**Modulo per la presentazione delle osservazioni per i piani/programmi/progetti sottoposti a procedimenti di valutazione ambientale di competenza statale**

**ID: Codice procedura (ID\_VIP/ID\_MATTM): 12691**

**“Progetto di un impianto eolico denominato "Pitigliano" ubicato nei comuni di Pitigliano (GR) e Sorano (GR) costituito da 20 (venti) aerogeneratori di potenza nominale 7,0 MW per un totale di 140,0 MW con relative opere connesse ed infrastrutture indispensabili”**

**Immagine 1. Vincoli ex art. 136 del CBC dal PIT della Regione Toscana e zona approssimativa dove è progettato l'impianto industriale.**

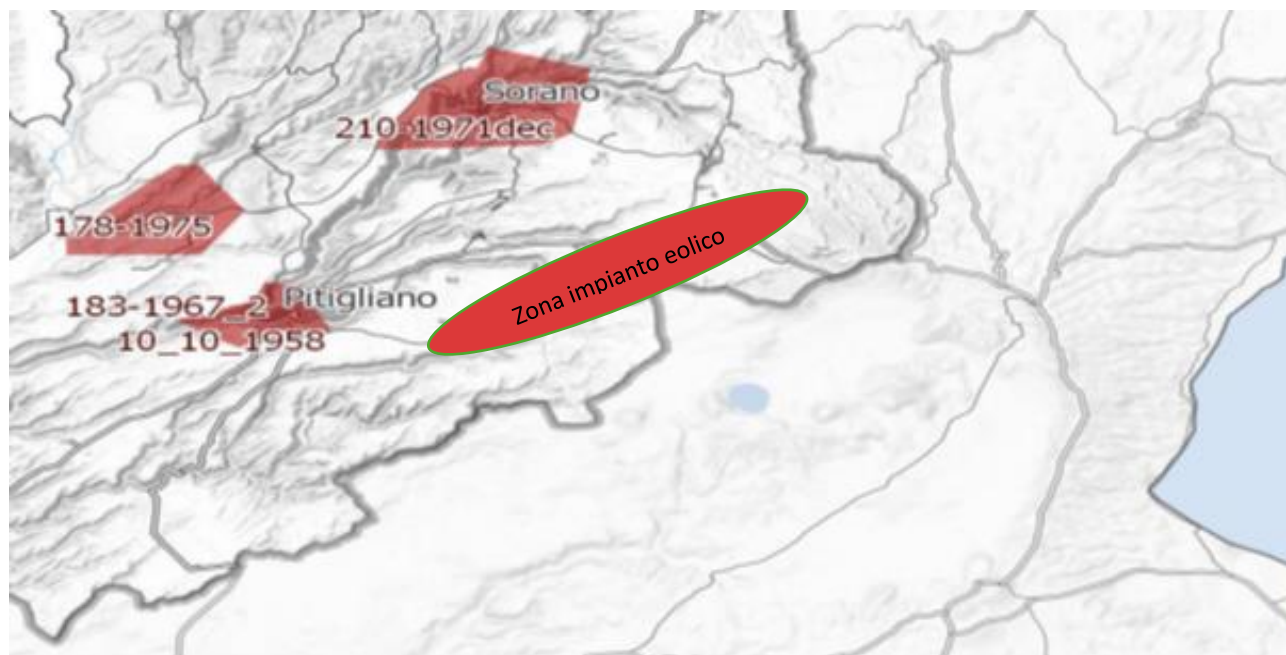
Al contrario si evidenzia che l'impianto eolico industriale citato non solo ricadrebbe con tutti e 20 gli aerogeneratori all'interno delle fasce di rispetto di 3 km di due vincoli paesaggistici di notevole interesse pubblico esistenti nella Regione Lazio e con una parte di essi nel vincolo paesaggistico del Centro abitato di Sorano ( GR) quindi in aree non idonee all'installazione di impianti di energia rinnovabile. Addirittura, alcuni aerogeneratori sarebbero ubicati a poche centinaia di metri dai perimetri dei due vincoli paesaggistici laziali ex art 136 del CBC.

un'ulteriore incompatibilità con la tutela del Paesaggio.

**Immagine 3. Cumulo di una parte di impianti eolici, fotovoltaici e geotermici industriali in progettazione ed esistenti intorno all’eolico industriale “Pitigliano”.**

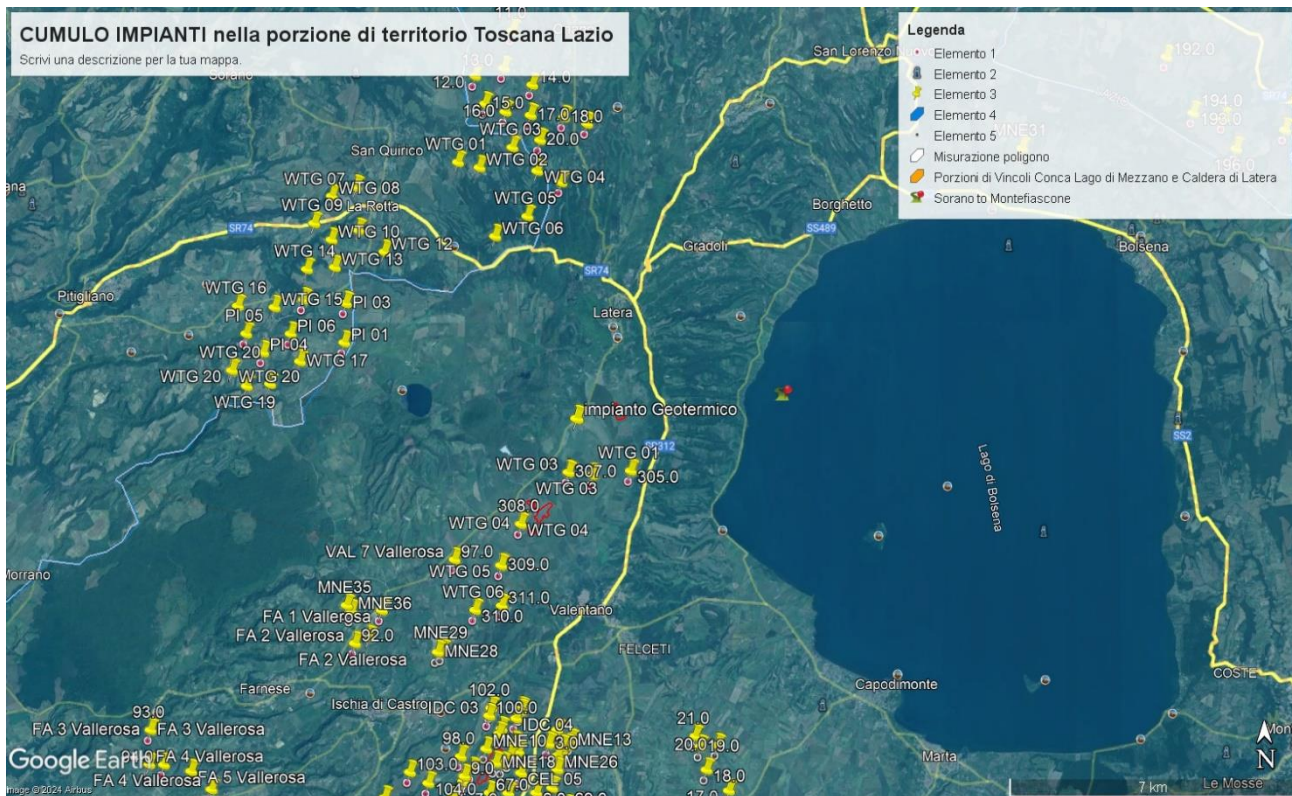
Beni Culturali “*Ambito paesaggistico, geologico e geomorfologico dell’orlo della caldera di Latera ...*” Non vengono nemmeno citati gli impianti eolici in progetto al MASE, il “Rempillo” (6 aerogeneratori) e un altro in verifica amministrativa di 14 aerogeneratori e 72, 6 MW. Ad oggi nei territori di Pitigliano, Sorano e in quello limitrofo potenzialmente potrebbero essere insediati 40 aerogeneratori alti 200 metri e larghi 170. Ma la proponente non cita neanche altri impianti che creerebbero il cumulo e quindi maggiore impatto. Infatti, sul territorio della “Città del Tufo” (Sorano e Pitigliano) impatterebbero anche l’impianto eolico “Montarzo” di Onano con 13 aerogeneratori con le dimensioni ricordate, l’altro eolico industriale nel territorio di Valentano con sette aerogeneratori (stesse dimensioni), gli impianti di Farnese con un minieolico di 3 Torri alte 60 metri già installate in località Poggio del Crognolo e l’impianto eolico industriale “Vallerosa” (7 aerogeneratori alti 200 metri e larghi 158 metri) in procedura VIA presso la Regione Lazio. Inoltre, altri impianti del minieolico già presenti a Valentano, Cellere e Piansano e due progetti eolici industriali con le stesse dimensioni (200 m x 170 m) nel Comune di Ischia di Castro. La valutazione del cumulo non prende neanche in considerazione gli impianti industriali di fotovoltaico e agrivoltaico in progetto a Farnese, Valentano, Ischia di Castro, Cellere. L’impianto geotermico in procedura Via al MASE, progettato nella Caldera di Latera. Quindi è stata effettuata una valutazione del potenziale impatto cumulativo non veritiera a dispetto di quanto affermato dalla proponente che sostiene di aver preso in considerazione uno spazio di 10 km intorno al suo impianto per gli impatti che si creerebbero.

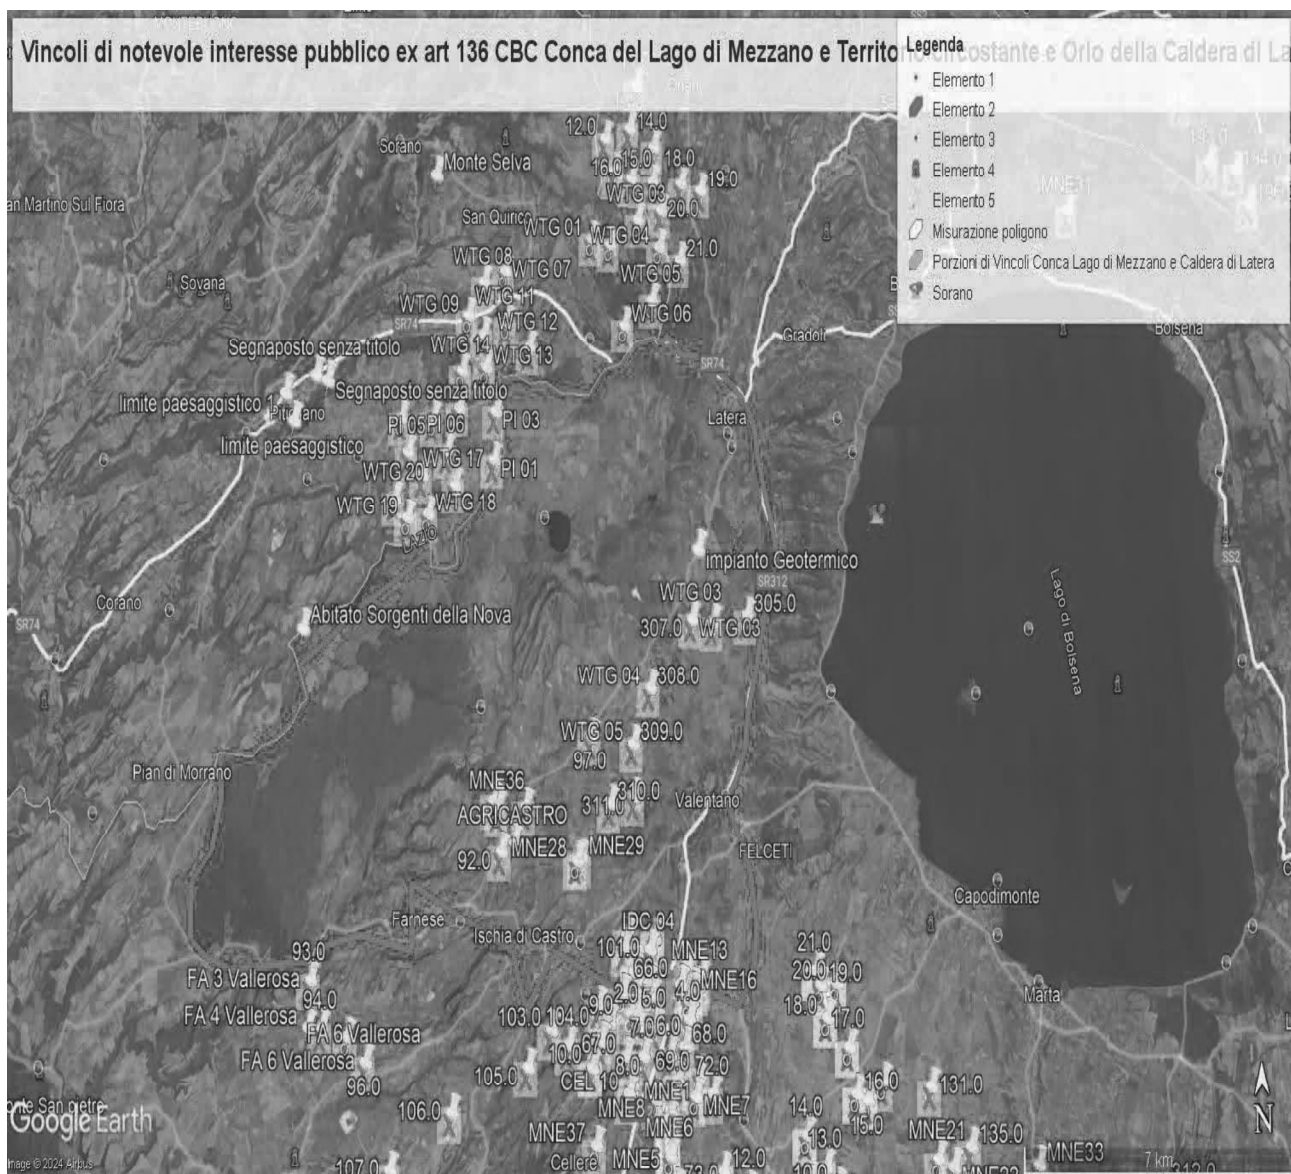
Come è illustrato nell'immagine si ribadisce che l'impianto industriale "Pitigliano" ricade completamente all'interno delle fasce di rispetto dei due vincoli di notevole

**IMMAGINE n. 3 Impianto eolico industriale "Pitigliano" e distanze aerogeneratori dai Vincolo "Orlo della Caldera di Latera.**

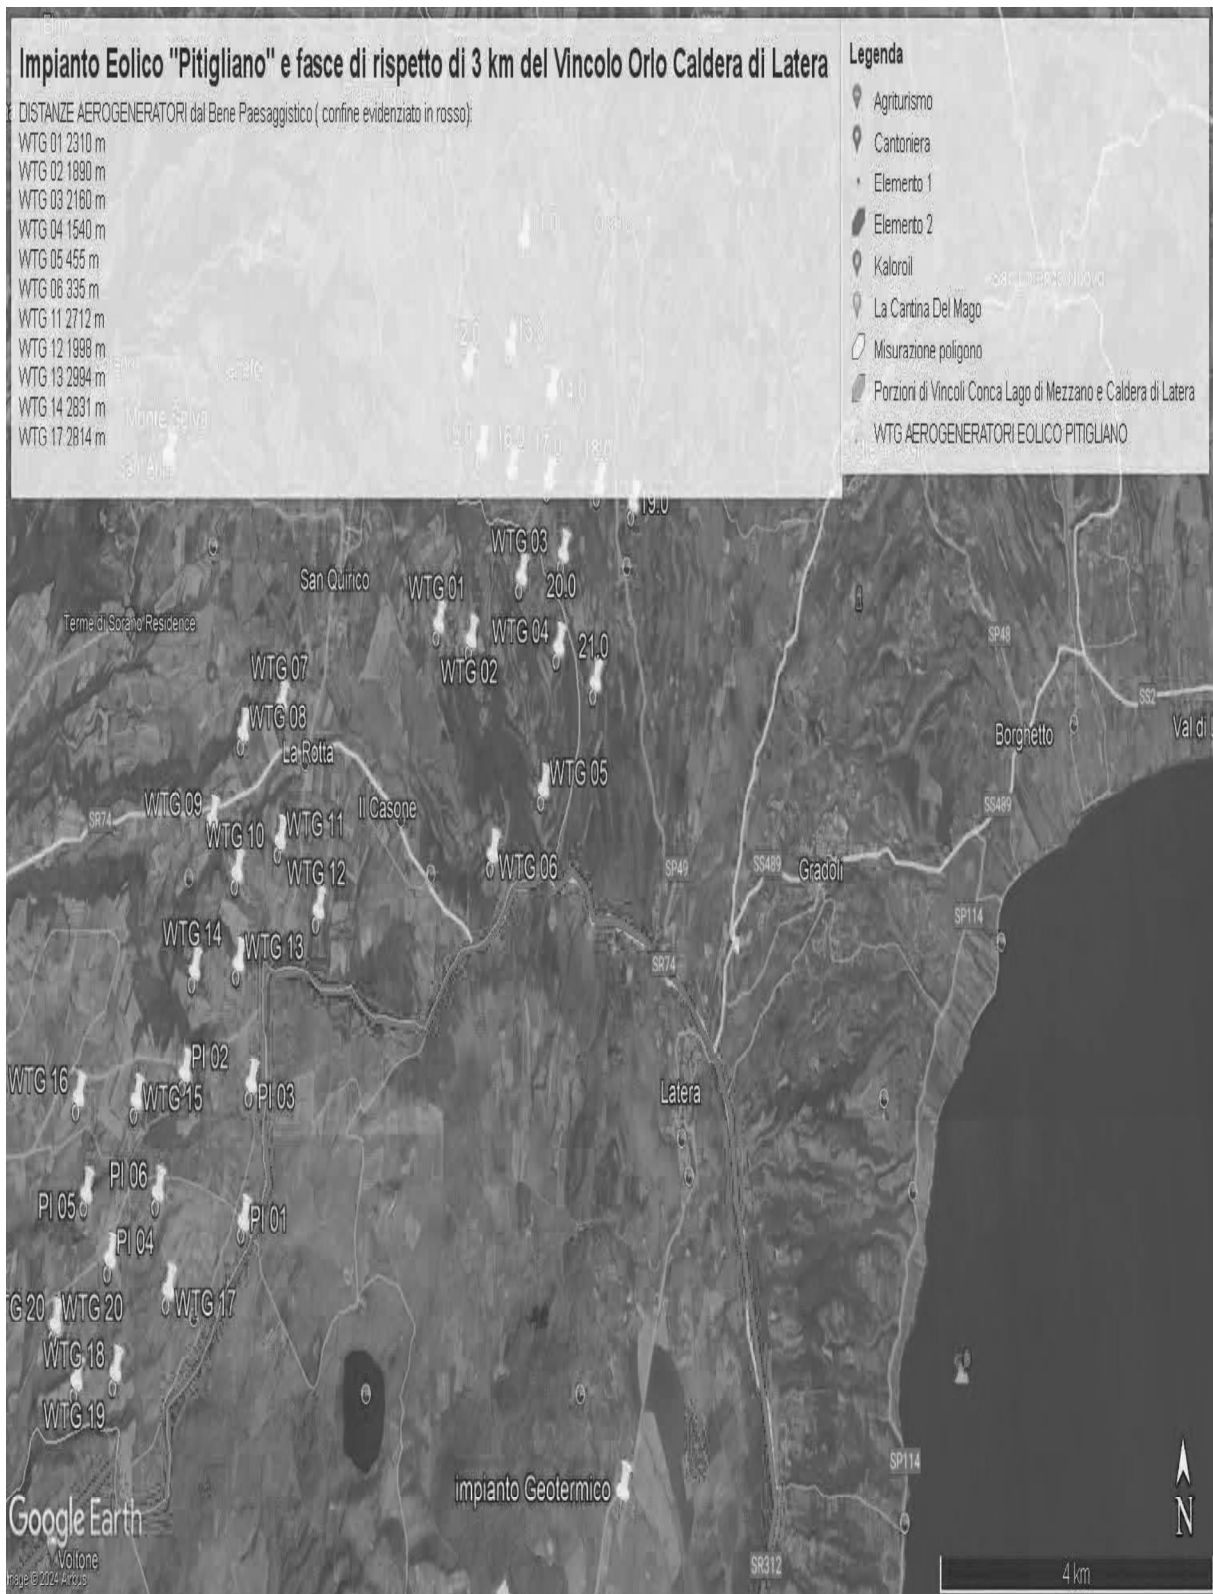
Concludendo, si evidenzia ancora che la proponente non effettuando la procedura prevista dalla Parte III delle Linee Guida nazionali ha ignorato un vincolo paesaggistico di notevole interesse pubblico istituito con un provvedimento del Segretariato regionale del Ministero della Cultura per il Lazio che ha emanato il Decreto di dichiarazione di notevole interesse pubblico n. 22 del 15.02.2024 ai sensi e per gli effetti dell'art. 136, co. 1, lett. c) e d) del decreto legislativo 22 gennaio 2004, n. 42, "Ambito paesaggistico, geologico e geomorfologico dell'orlo della caldera di

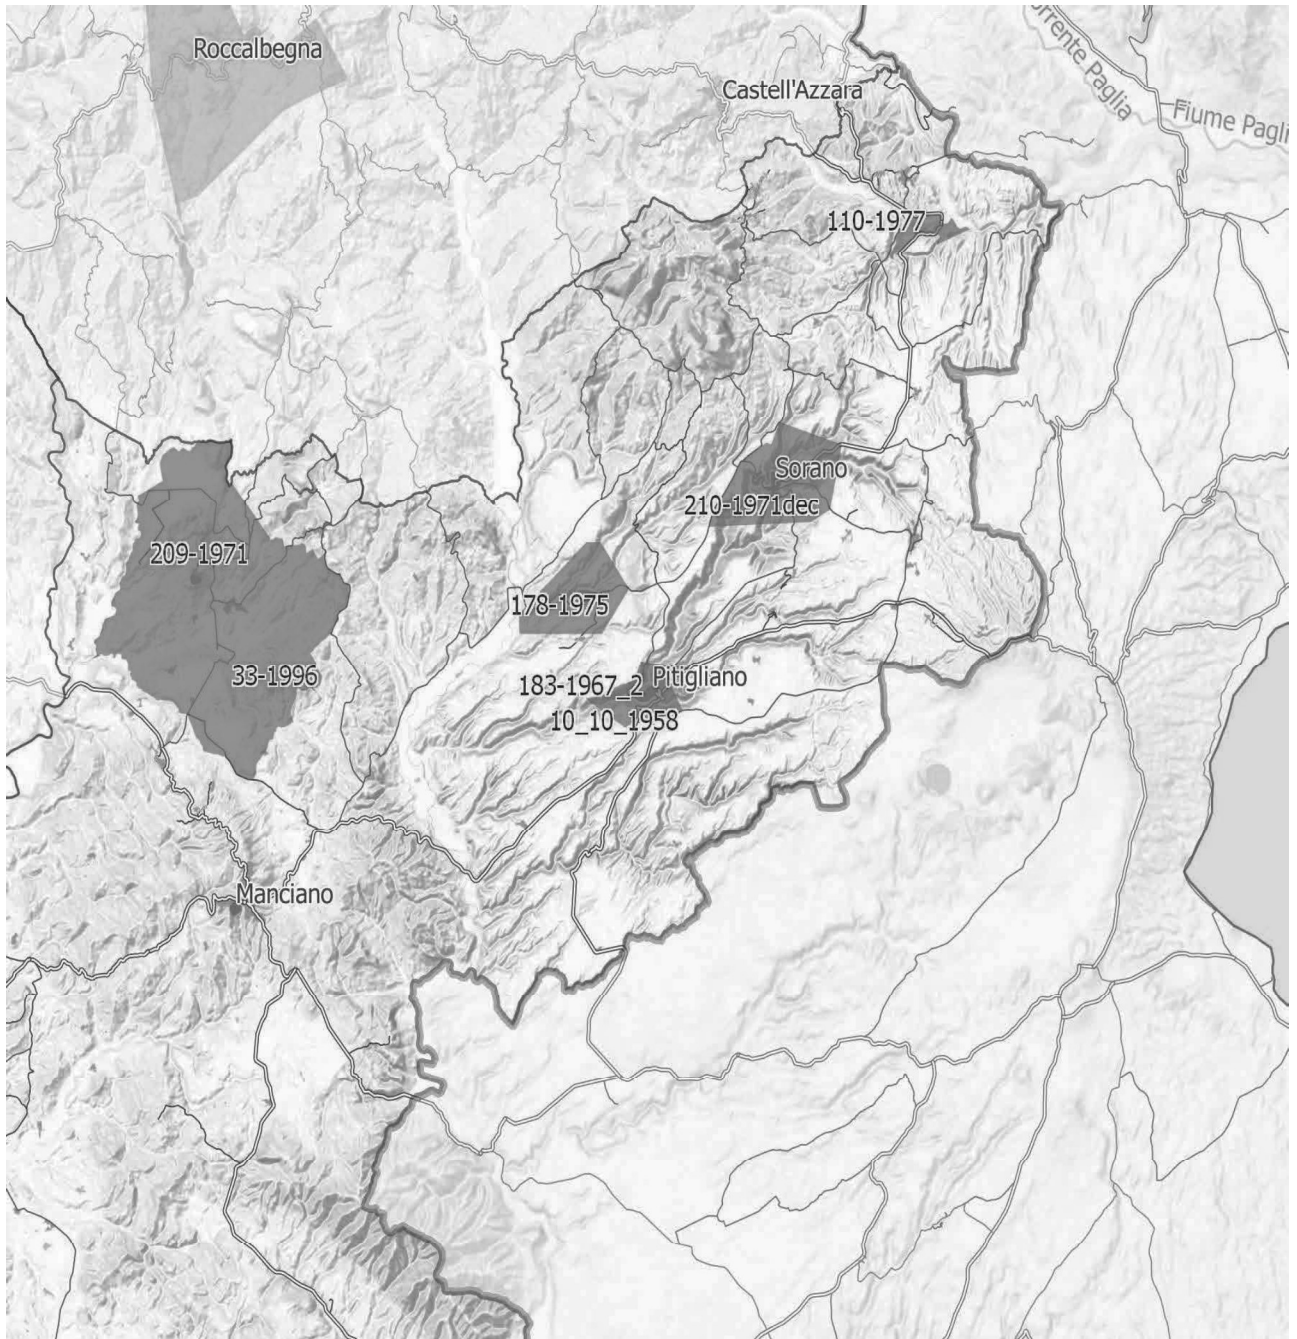
**IMMAGINE n. 4** Si evidenzia che i tre aerogeneratori WTG 07, WTG 08 e WTG 09 impattano con il vincolo paesaggistico di notevole interesse pubblico del Centro Storico di Sorano. Il WTG 07 si troverebbe a 2828 m, WTG 08 2504 e WTG 09 2990. Il cavidotto dell'impianto invece impatta in buona parte del Vincolo paesaggistico ex art. 136 del CBC del Centro Storico di Pitigliano.

**IMMAGINE n 5.** Mappa eolici elaborata dall'Associazione Amici della Terra. La mappa evidenzia il cumulo degli impianti tra Lazio e Toscana.

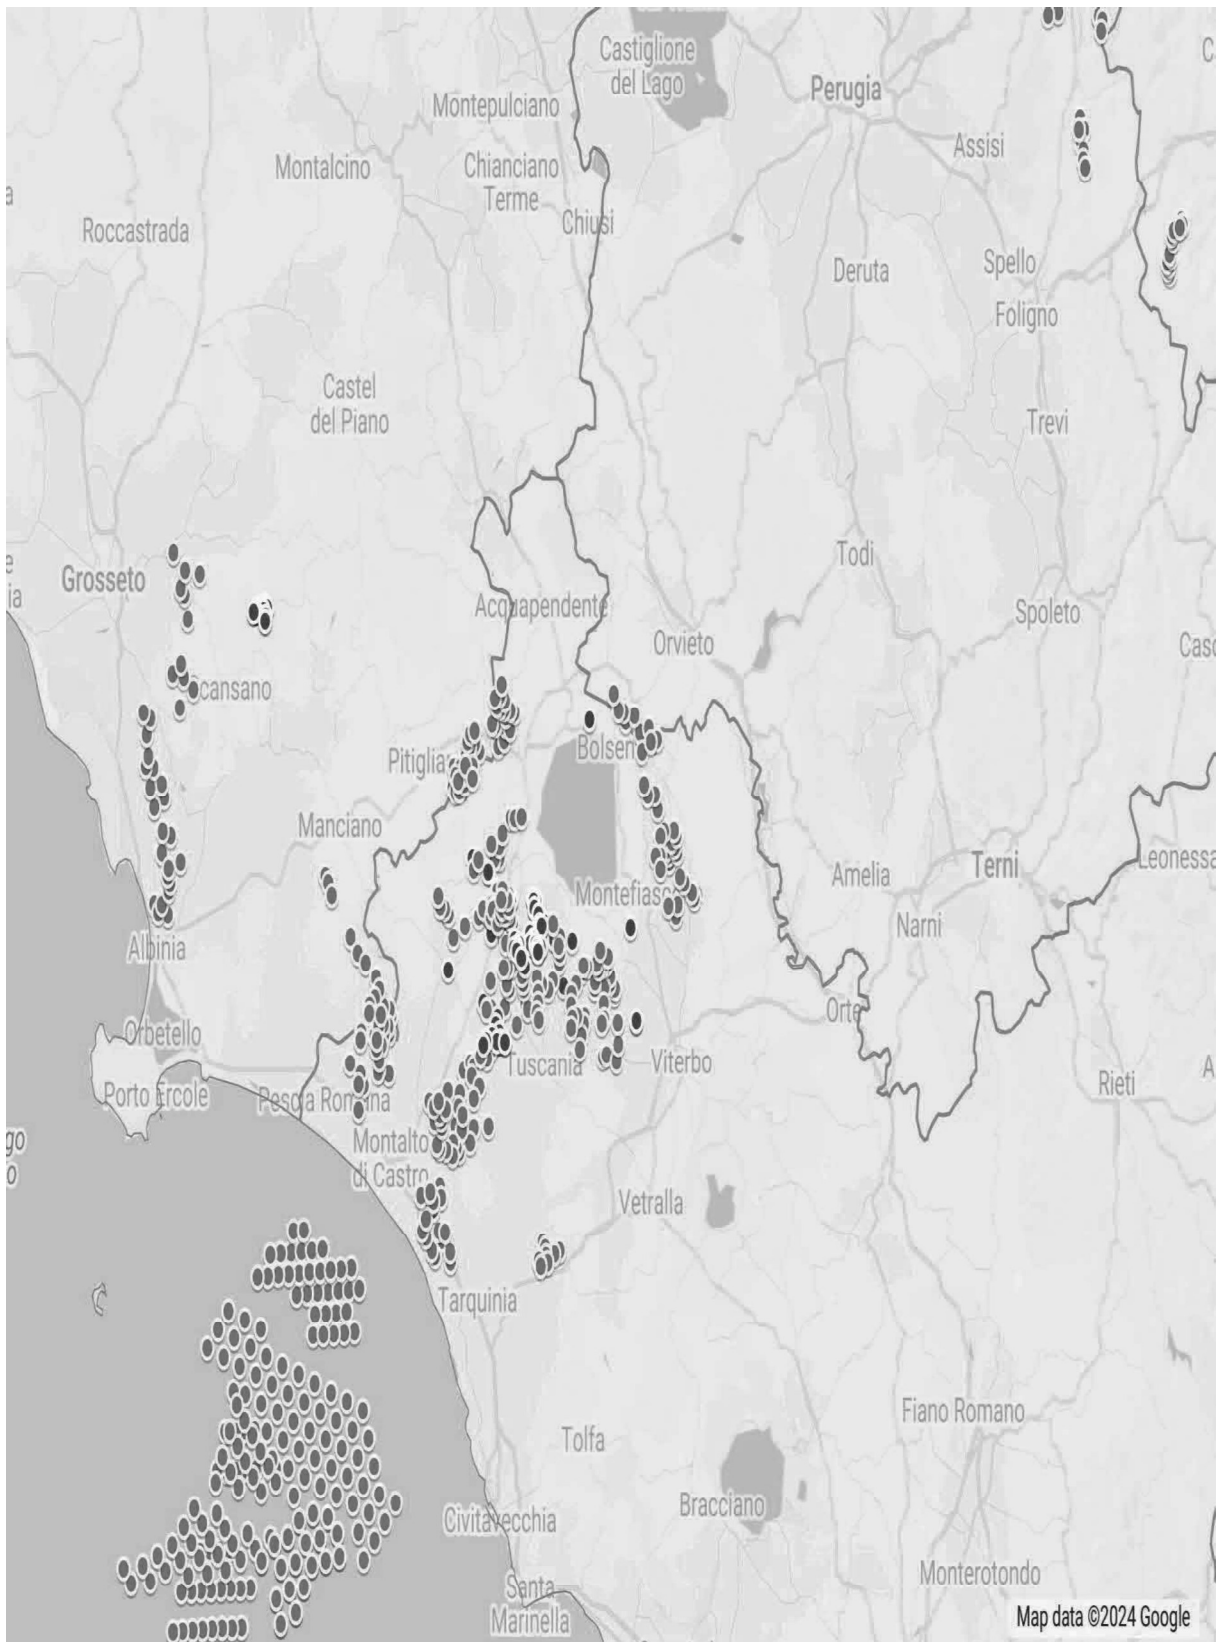
Riguardo al cumulo degli impianti FER, le mappe prodotte dalla proponente riguardano, come già evidenziato, soltanto una parte molto piccola degli impianti FER dell'area intermedia e vasta e in particolare di quelli eolici che contribuiscono a creare un notevole cumulo e la saturazione del territorio tosco laziale. Riguardo al cumulo dei soli impianti eolici si riporta la mappa dell'intervisibilità degli impianti eolici elaborata dall'Associazione nazionale “Amici della Terra”.
